**OGGETTO: [id\_VIP 9683]** Progetto per la realizzazione di un impianto eolico denominato "Impianto Guagnano", costituito da 12 aerogeneratori della potenza unitaria di 6 MW, per una potenza complessiva pari a 72 MW, incluso un sistema di accumulo integrato con potenza di 35 MW, da realizzarsi nel Comune di Guagnano (LE), incluse le opere di connessione alla Rete di Trasmissione Nazionale (cod. MYTERNA n. 202100621) che interesseranno anche il Comune di Cellino San Marco (BR). Proponente: **Enel Green Power Puglia S.r.l. (la "Società")**

Controdeduzioni alle osservazioni presentate dalla società WPD Salentina S.r.l. depositate in data 14/06/2023 e dalla società Sorgenia Libeccio srl depositate in data 20/06/2022;

Figura 1: estratto elaborato GRE.EEC.D.26.IT.W.16117.00.051.01 “Carta interdistanza WTG”

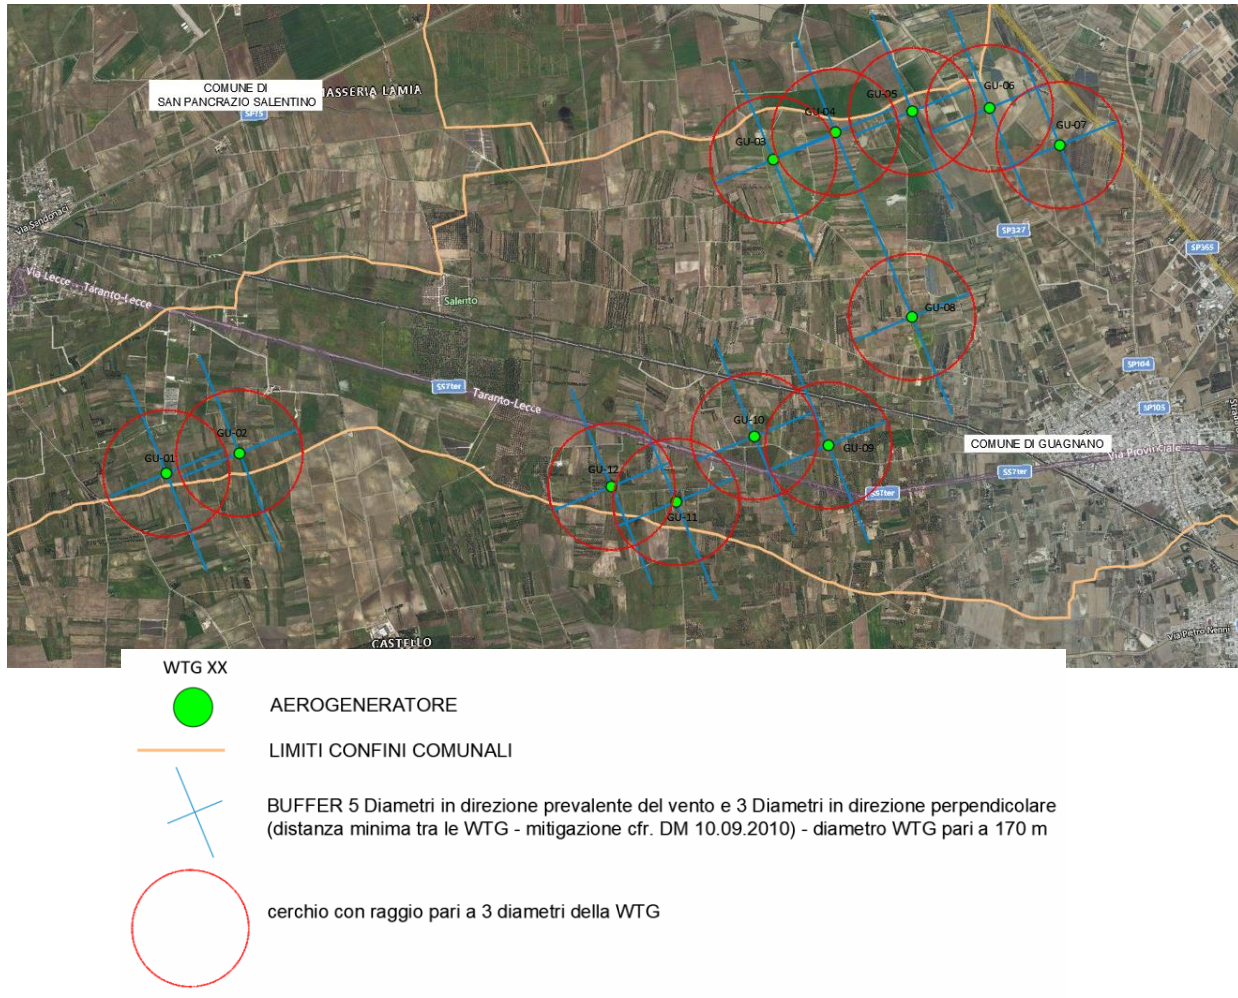
Infatti, anche in questo caso, nel riferire la presunta interferenza, la Società Sorgenia Libeccio ignora quanto previsto da norma e afferma che l'interferenza consisterebbe in un disturbo aerodinamico, in quanto le macchine del Progetto di EGP Puglia sono collocate a meno di 10 diametri da quelle di Sorgenia Libeccio. A supporto di tale tesi la società Sorgenia Libeccio rappresenta che *“come è noto, l'interferenza aerodinamica fra aerogeneratori, che ha come principali conseguenze l'aumento della turbolenza e la perdita di potenza, si riduce a livelli trascurabili a distanze pari a 10 diametri della turbina”, senza – tuttavia – alcuna fonte da cui trarrebbe origine tale requisito.*

Invece, il DM 10.09.2010, all'allegato 4, paragrafo 3.2 “Misure di Mitigazione”, lettera n), prevede che *“una mitigazione dell'impatto sul paesaggio può essere ottenuta con il criterio di assumere una **distanza minima tra le macchine di 5-7 diametri sulla direzione prevalente del vento e di 3-5 diametri sulla direzione perpendicolare a quella prevalente del vento**”.*

Il Progetto di EGP Puglia è coerente con quanto indicato dalle cd. Linee Guida Nazionali nella disposizione delle proprie turbine e anche rispetto a quelle di Sorgenia. Infatti, in base alle analisi svolte e riportate nell'elaborato GRE.EEC.R.11.IT.W.16117.00.015.02 “ *Valutazione anemologica e producibilità*”, la direzione prevalente del vento risulta essere intorno ai 337,5°; dunque, EGP Puglia ha prodotto l'elaborato grafico GRE.EEC.D.26.IT.W.16117.00.051.01 “ *Carta interdistanza WTG*”, in cui si evidenzia il rispetto dei 5 diametri di distanza tra le posizioni degli aerogeneratori del Progetto nella direzione prevalente del vento e quella di 3 diametri nella direzione perpendicolare (si riporta uno stralcio dell'elaborato nella figura seguente - Figura 1).
